Réponses aux remarques transmises lors de l'enquête publique

Projet de parc photovoltaïque

Lieu-dit « Le port à Pierre » à Trosly-Breuil (60)

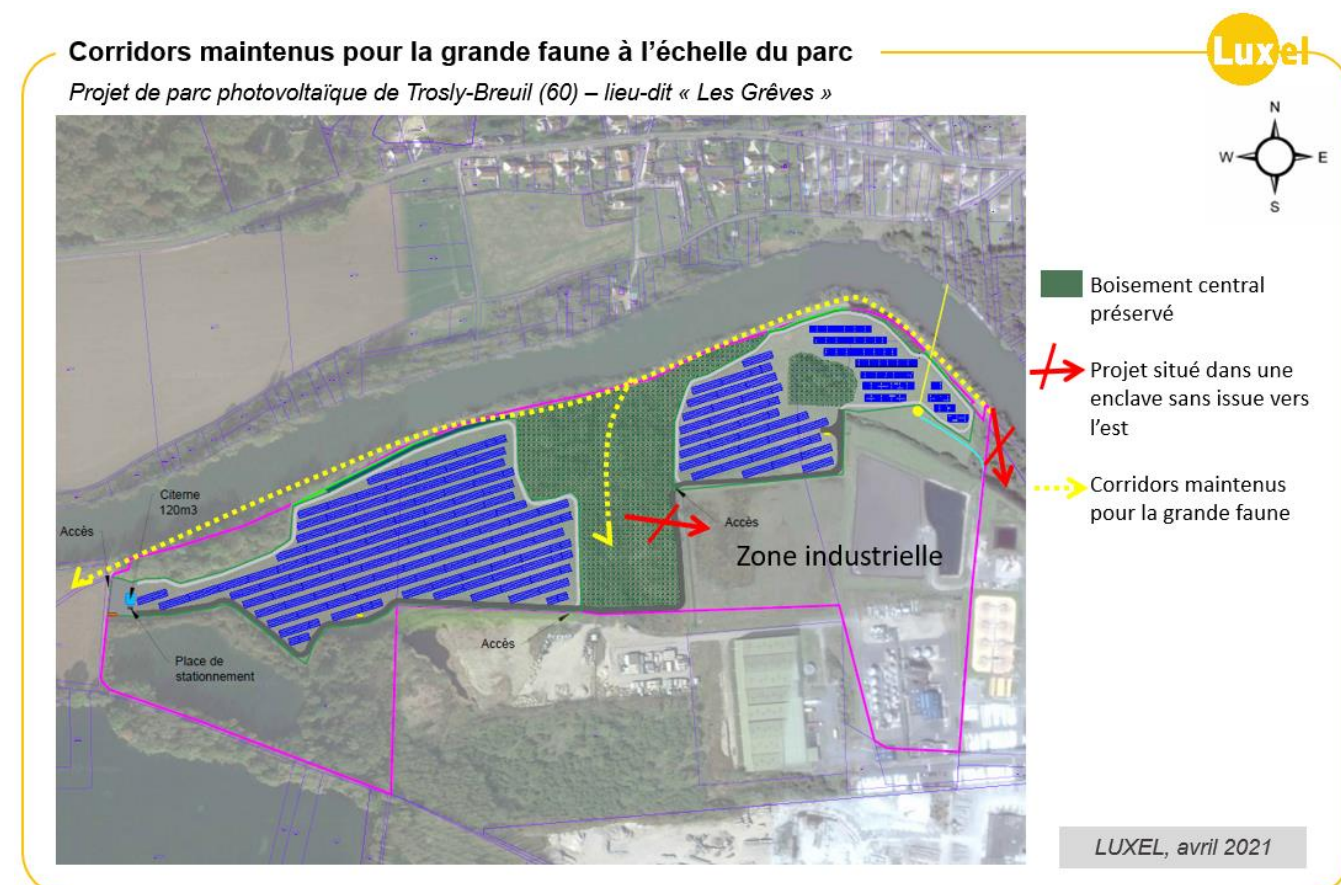
Observation de la Fédération des chasseurs de l'Oise du 5/04/23 et du « Collectif des bio corridors picards et franciliens » du 7 /04/2023

Le projet est localisé au sein d'un biocorridor secondaire, pour la grande faune (Cerfs, chevreuils et sangliers) entre les massifs forestiers de Compiègne et de Laigue et les bois communaux situés au nord-ouest de ce site.

- 1) La coupure définitive des échanges entre le massif forestier de Compiègne et les bois communaux à l'ouest, en raison de la pose d'une clôture prévue dans le projet ;
- 2) Les risques de stationnement de sangliers dans le boisement maintenu en raison de sa situation hors des zones de chasse, et leurs déplacements dans les zones agricoles voisines pour s'y nourrir.

Vérifier et apporter les preuves de l'absence de coupures du biocorridor utilisé par la grande faune. Et si nécessaire, envisager des mesures complémentaires en concertation avec la Fédération des Chasseurs de l'Oise pour apporter une réponse satisfaisante.

Vous trouverez ci-dessous le plan réalisé par la Fédération de Chasse concernant les bio corridors. La clôture indiquée sur ce plan n'est pas correcte. En effet, le projet photovoltaïque est séparé en 2 zones distinctes (cf plan : Corridors maintenus pour la grande faune). **Pour rappel, le boisement central n'est pas clôturé pour permettre une continuité écologique.**

Au cours des inventaires des traces de chevreuils et sangliers ont été recensées (contrairement au cerf pour lequel aucune trace n'a été inventoriée). Afin de laisser un passage pour les mammifères deux mesures d'évitement principales ont été conçues :

- Le maintien d'une bande de minimum 11 m de large entre la clôture et la rivière de l'Aisne au nord,
- La réalisation du projet en deux entités, afin de laisser le boisement central libre d'accès.

Après l'implantation du parc solaire, les possibilités de passages au nord et au sud du projet, ainsi que pour le traverser resteront inchangées.

Les « risques de stationnement de sangliers dans le boisement » ne seront donc pas supérieurs après l'implantation du parc solaire par rapport à avant sa situation initiale.

Le projet ne perturbant pas les corridors actuels, et n'entraînant pas d'augmentation de la population de sangliers, aucune mesure complémentaire n'est à envisager.

Suite à la réunion réalisée avec la Fédération de chasse le 28 avril 2023, afin de limiter la croissance de la population de sangliers dans la zone, LUXEL s'engage à la mise en place d'une clôture non perméable aux sangliers afin qu'ils ne puissent entrer dans le parc photovoltaïque.

Plan de Prévention des Risques Technologiques de Weylchem Lamotte

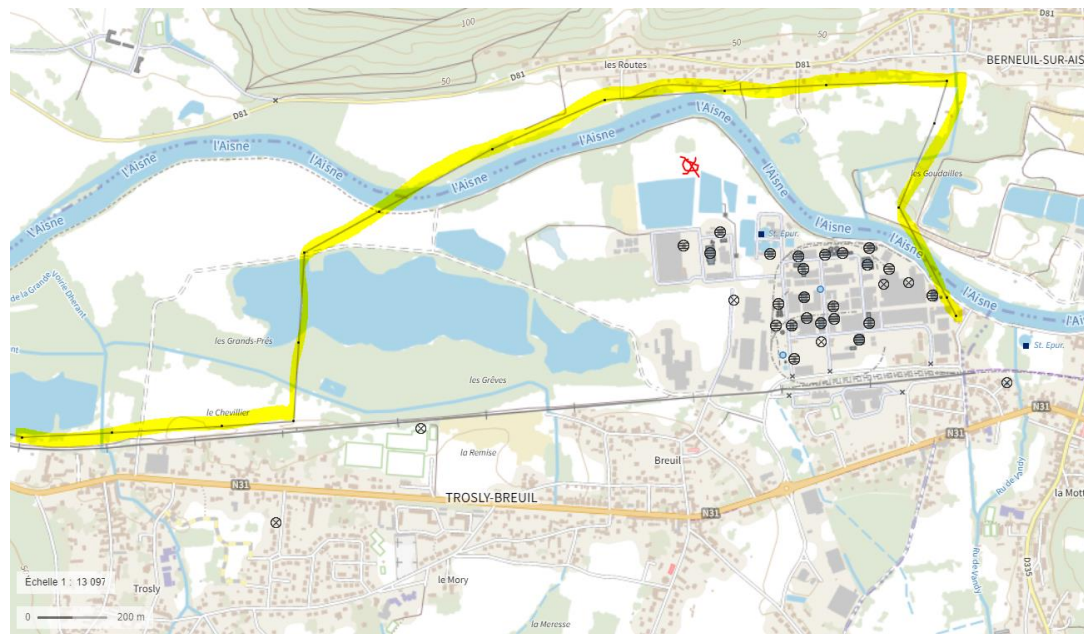
L'étude d'impact environnemental indique que l'aire du projet se situe en dehors des zonages réglementaires édictés par le PPRT (Périmètre de protection des risques technologiques) propre au site chimique WEYLICHEM.

Les éventuels impacts réciproques d'incidents ou accidents technologiques du site chimique WEYLICHEM sur le parc photovoltaïque (et inversement du parc photovoltaïque sur le site chimique) ont-ils, néanmoins été recensés, listés et examinés ?

L'usine Weylchem étant propriétaire des terrains, une concertation régulière a été établie avec celle-ci tout au long du développement du projet.

Un des risques majeurs lié au parc photovoltaïque au sol vis-à-vis de la plateforme chimique pourrait être le risque incendie. Nous nous sommes concertés avec le SDIS et avons adapté le projet par la mise en place d'une citerne incendie, d'une voie périphérique tout autour du parc et l'adaptation des équipements électriques (organe de coupure électrique, poste électrique coupe-feu etc). Ce risque est de ce fait maîtrisé.

Par ailleurs, les terrains de cet établissement classé SEVESO seuil haut (pour les rubriques concernant l'emploi ou le stockage de produits toxiques et dangereux pour l'environnement, le stockage et l'emploi de chlorosulfuriques et d'oléums et le stockage de liquides inflammables) sont régis par un PPRT.

Comme indiqué dans le schéma présent ci-dessous, l'aire de projet étant située hors des zonages réglementaires édictés par ce PPRT, notamment **hors du périmètre d'exposition aux risques**, il ne paraît pas opportun d'approfondir l'analyse des risques vis-à-vis de l'usine.

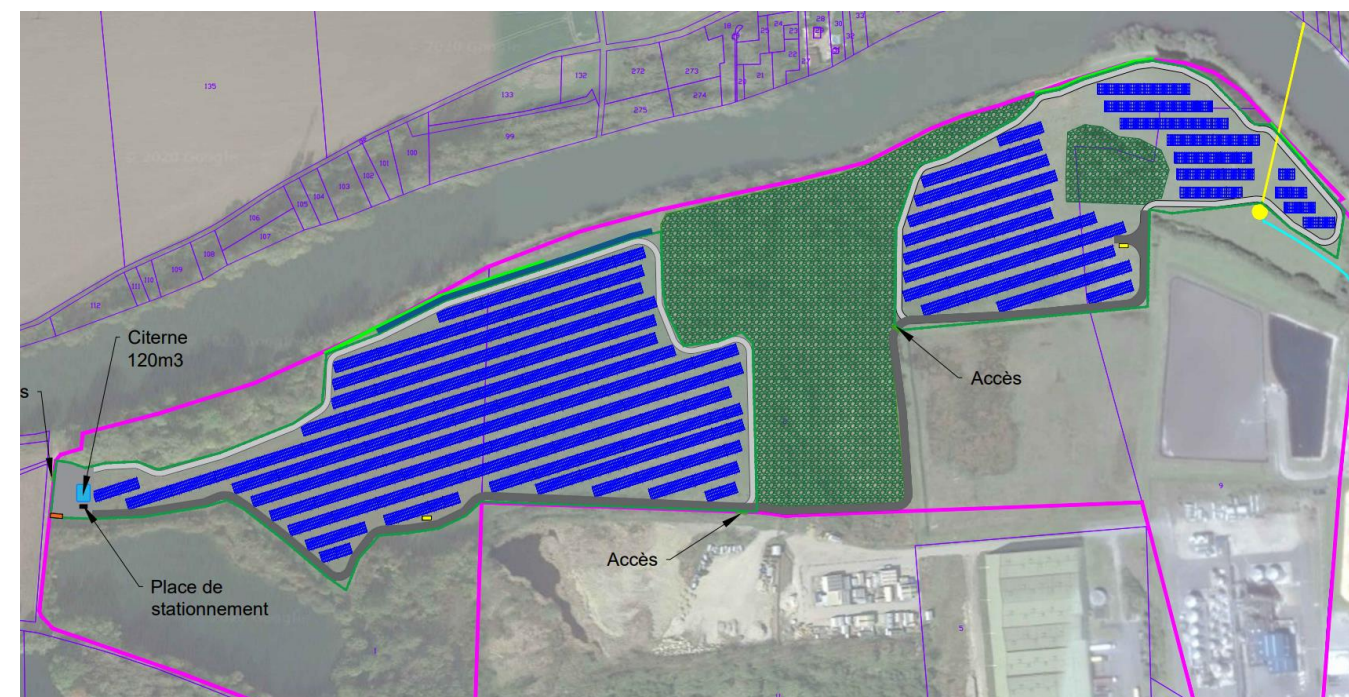
CHERON souligne la proximité d'un deux transformateurs électriques du parc photovoltaïque, au nord-ouest du périmètre, avec les installations du site chimique WEYLCHAM-LAMOTTE et des interactions possibles avec les installations présentes (site SEVESO Seuil Haut, plusieurs unités fonctionnelles soumises à autorisation, dont station d'épuration et unités de production).

Comme il le fait apparaître sur le plan fourni par ses soins (voir ci-dessous), la ligne d'alimentation historique, arrive sur site, en effectuant un très large détour. Le plus économique aurait consisté à suivre la ligne de chemin de fer. Le détour très conséquent est vraisemblablement une protection vis à vis du Parc chimique et afin d'aborder le poste de transformation situé à l'extrémité Est du site en tenant les installations à distance.

Afin d'éviter les interactions possibles avec les équipements du site chimique, M CHERON préconise un choix d'implantation de ce transformateur, plus éloigné du site chimique vers l'Est du parc photovoltaïque qui permettrait, en même temps de réduire la longueur du câblage électrique jusqu'au poste source de Montigny-Lengrain.

LUXEL a-t-elle envisagé l'implantation de ce transformateur de l'autre côté du parc, comme le suggère M CHERON, permettant simultanément de réduire la longueur du câblage électrique ? Et si c'est le cas, pourquoi cette alternative n'a-t-elle pas été retenue ?

Le parc photovoltaïque de Trosly-Breuil doit être composé d'un poste de livraison (situé au sud-ouest du terrain) qui doit être accessible depuis l'extérieur et positionné à l'entrée du site, et de deux postes de transformation qui sont répartis de manière homogène sur le parc photovoltaïque.

La localisation actuelle du poste de livraison permet à celui-ci d'être le plus éloigné possible de l'usine chimique tout en étant accessible par Enedis depuis la voie publique (critère indispensable). De plus, seul le poste de livraison est raccordé au poste source le plus proche. Sa position est donc optimisée pour réduire la longueur du câble et également permettre à Enedis d'y accéder.

Concernant les deux postes de transformation, ils sont tous deux reliés au poste de livraison situé au Sud-Ouest du site. Les câbles seront installés au sein même du site et ne traverseront pas la plateforme chimique. Leur position est déterminée de manière optimale pour éviter le phénomène de perte d'électricité en ligne. En effet, les postes de transformation doivent être au plus proche des modules et des onduleurs, après une certaine distance, une très grande quantité d'énergie est perdue. La solution de Monsieur Chiron n'est donc pas envisageable techniquement. De plus, ce transformateur a été placé de manière à limiter son impact sur les écoulements des eaux, nous ne pouvons donc pas le placer au Nord du projet.

Vous trouverez ci-dessous le plan d'implantation pour bien faire la différence entre le poste de livraison (rectangle vert situé à gauche du site) et les postes de transformation (rectangles jaunes) installés de manière homogène sur le site.

Implantation et zones humides

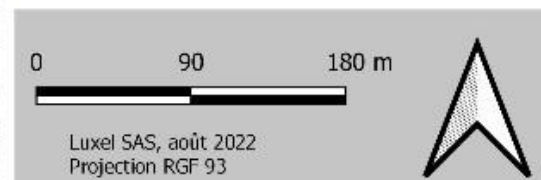
La MRAE dans son avis du 12 juillet 2022 demande d'explicitier la différence entre le recensement des 5 zones humides sur le site du projet dans le du PLU en 2017 et la seule zone humide identifiée dans l'évaluation environnementale.

Dans son mémoire en réponse à la MRAE, LUXEL justifie cet écart, essentiellement par un possible assèchement, non prouvé, et par la localisation de 2 de ces zones humides en dehors de la zone d'étude.

Un peu plus loin, la MRAE demande de poursuivre la caractérisation des zones humides avec des forages (complémentaires) à 1,2 mètre. Ces sondages ne semblent pas avoir été réalisés ?

Est-il possible de justifier plus précisément l'écart entre le recensement du PLU et celui réalisé dans le cadre de l'évaluation environnementale, notamment en cartographiant les 5 zones humides recensées dans le cadre du PLU et en explicitant le phénomène d'assèchement ?

Par ailleurs, pour quelles raisons les forages à 1,2 m demandés par la MRAE n'ont-ils pas été réalisés ?

Les 5 zones humides recensées dans le cadre du PLU sont présentes ci-dessous (cf. p.31 de la réponse à l'avis MRAE). Comme on peut constater, elles sont toutes évitées par les tables photovoltaïques.

La différence entre les résultats du PLU et du diagnostic écologique s'explique par les conditions météorologiques qui ont pu assécher les zones humides entre les 2 dates. Cet assèchement a conduit à ce que les relevés de 2020 révèlent une absence de traces d'oxydoréduction. Les points humides n'ont alors pas été retrouvés. Ainsi, en 2020, Calidris n'a pas relevé d'espèces floristiques hygrophiles sur les zones de milieu ouvert, pourtant facilement prospectable, alors que le PLU en avait relevé en 2017.

En tout, 32 sondages pédologiques ont été réalisés en 2017 par le bureau d'études OGE avec une profondeur de 90 cm, et 30 en 2020 par le bureau d'études Calidris avec une profondeur de 50 cm. Cela représente donc 62 sondages pédologiques au total en 3 ans.

Cette pression de sondages a été considérée comme suffisante pour statuer sur la localisation des zones humides. De plus, pour rappel, l'ensemble des zones humides identifiées (sondages 2017 et 2021) sont des zones évitées par les tables photovoltaïques donc l'enjeu est considéré comme négligeable.
